schermen 44, Ittigen - Aussenraumgestaltung

gesuch mit Vorschlag der Ersatzmassnahmen "

Beurteilung vom 4.3.19 mit dem ANF (Ortsbegehung)./ rev.07.10.25

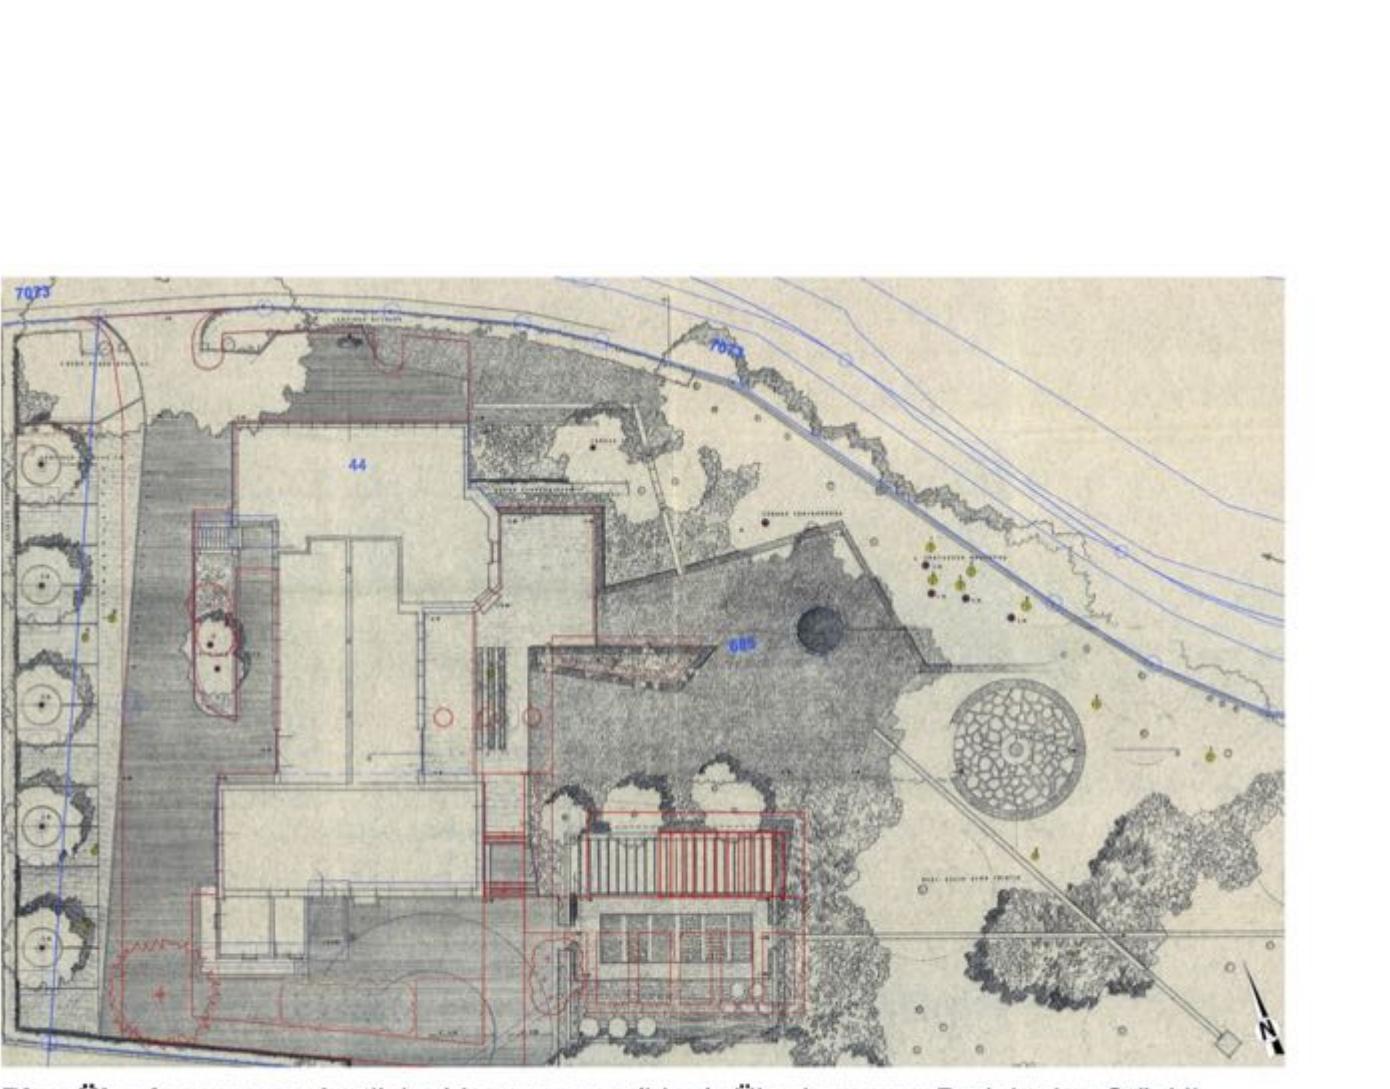
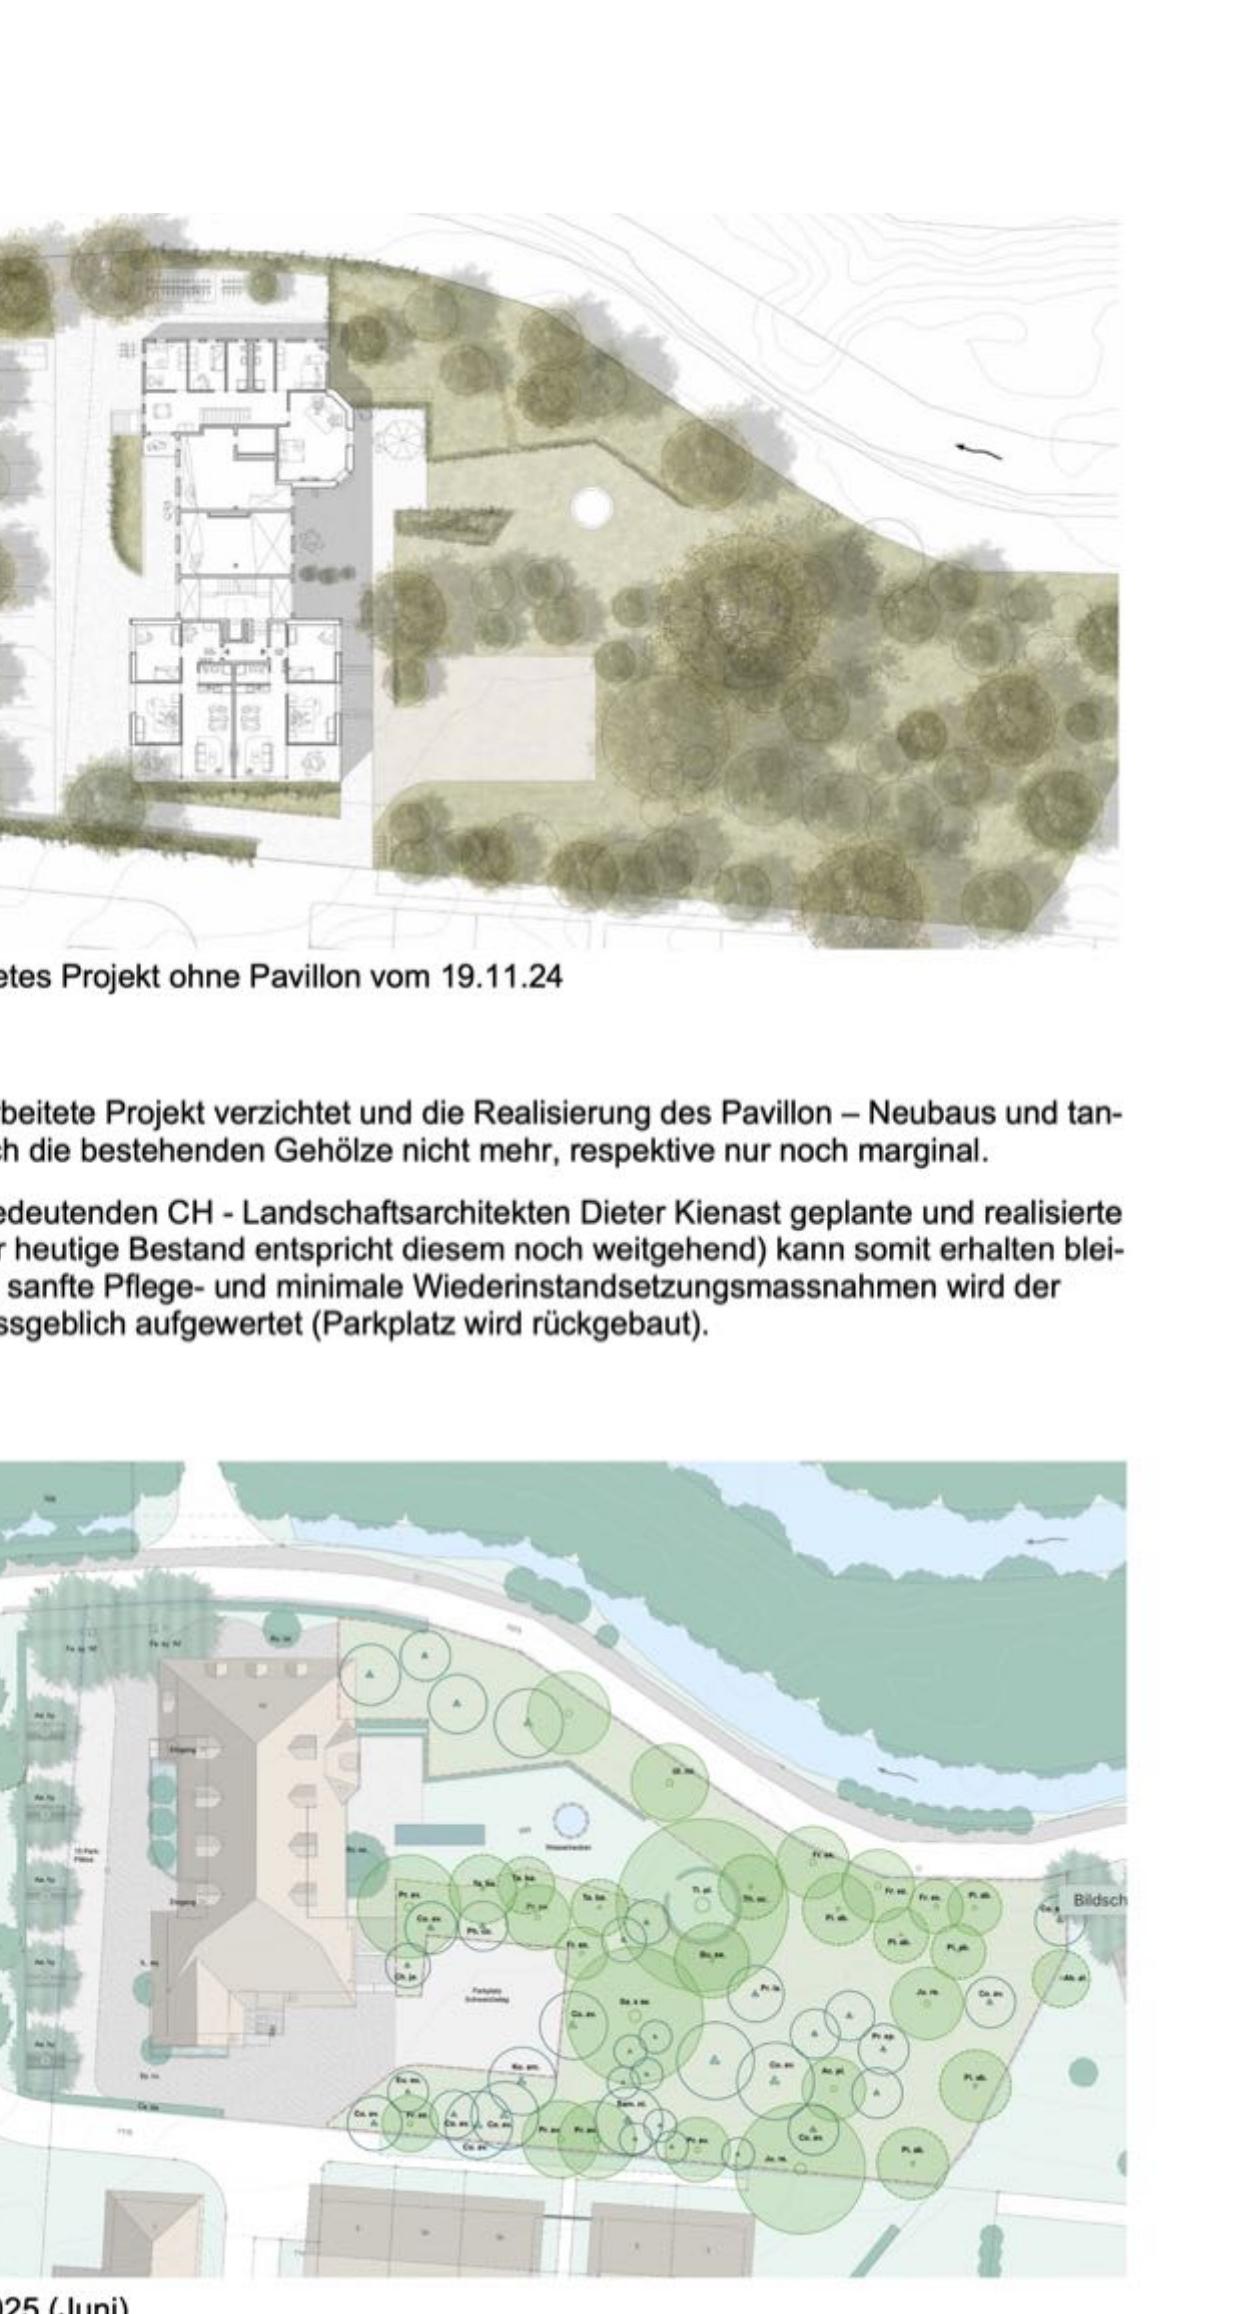
Dem Feldgehölz fehlt der typische Krautsaum. Am Gehölzrand befindet sich ein asphaltierter Parkplatz, es grenzt ein Weg an und die gärtnerische Staudenbepflanzung ist überwiegend nicht heimisch und standortgerecht.

Die Gehölzgruppe entspricht eher einer verwilderten gärtnerischen Gehölzpflanzung mit teileweise nicht heimischen Arten : Trauerweide , Thuja, Kolkwitzie und ein invasiver Kirschlorbeerbestand. Es herrschen nur wenige einheimische Arten vor und die Bestände sind sehr licht.

Der „ **Feldgehölz / Heckencharakter** “ besteht aber, begründet durch die einheimischen Sträucher und Bäume, trotz fremder Gehölze, fremder Stauden und invasiver Neophyten.

Das ANF stellt eine Bewilligung in Aussicht, im Bereich des Pavillonneubaus einzelne Gehölze zu entfernen und den Abstand Gebäude – Feldgehölz von 6 m zu unterschreiten. Dafür müssen folgende Bedingungen erfüllt werden :

- a) Ergänzen der Gehölzarten mit Liguster, Hartriegel, Weissdorn, etc. und pflanzen eines Krautsaumes, damit eine ökologisch wertvollere Hecke mit entsprechendem Saum entstehen kann (siehe Plan Feldgehölze Ersatzmassnahme 1861-03 / 28.3.19 rev. 07.10.25).
 - b) Der heute zu lockere und zu lichte Gehölzbestand wird durch Nachpflanzungen ergänzt und verdichtet.
 - c) Fremde Gehölze, insbesondere die invasiven Kirschlorbeer (Neophyten) werden ausgegraben und in eine sichere Deponie entsorgt.
 - d) Durch Asthaufen sind neue Lebensraumstrukturen zu schaffen.
 - e) Der Zierrasen ist zur Wildblumenwiese zu entwickeln (Saatgut UFA-Wildblumenwiese Original GLC).

Das Einhalten des 6 m Abstands Gebäude – Feldgehölz ergibt im vorliegenden Fall keinen Sinn. Der vorhandene Gehölzbestand des Gartens soll ja möglichst geschont werden.
